BPW-NEWS 72461201i

Introduzione del sistema Mozzo/Cuscinetti ECO Plus 2 nel settore dei veicoli ribassati.

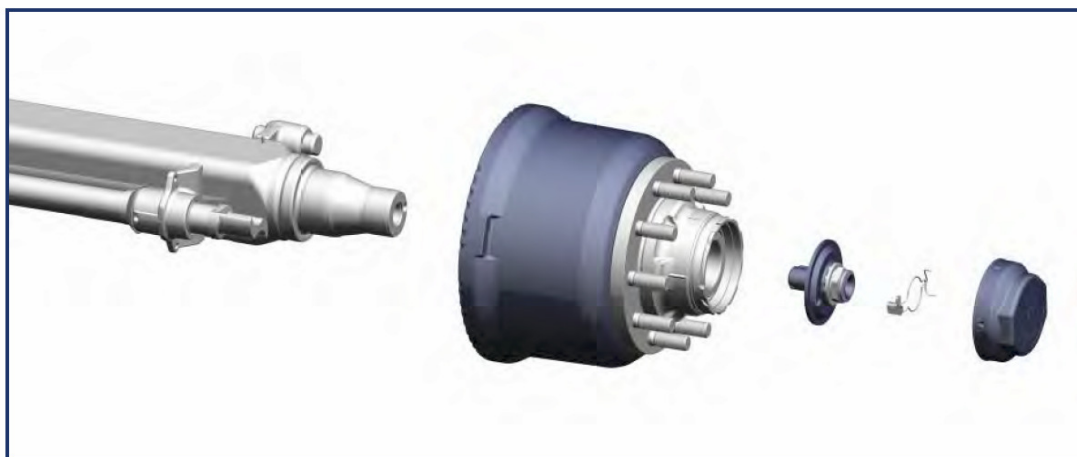
BPW ha rivisto e ottimizzato tecnicamente la gamma di prodotti relativa agli assali 9t NH (Freno a tamburo Ø 300 mm) destinata al settore dei veicoli ribassati. La rivisitazione coinvolge assali fissi, sterzanti e assali oscillanti che a partire da Marzo 2012 verranno equipaggiati con il collaudato sistema ECO Plus 2.

- Alta efficienza grazie al sistema costruttivo incapsulato ECO Unit.
- Rapido smontaggio e montaggio del mozzo secondo il principio a vite centrale come nella Formula 1.
- Regolazione automatica del gioco dei cuscinetti grazie alla giusta coppia di serraggio integrata nella vite centrale.
- Coprimozzo con il pratico sistema di fissaggio a baionetta.
- Garanzia ECO Plus di 5 + 3 Anni (On-Road)
3 Anni (Off-Road)
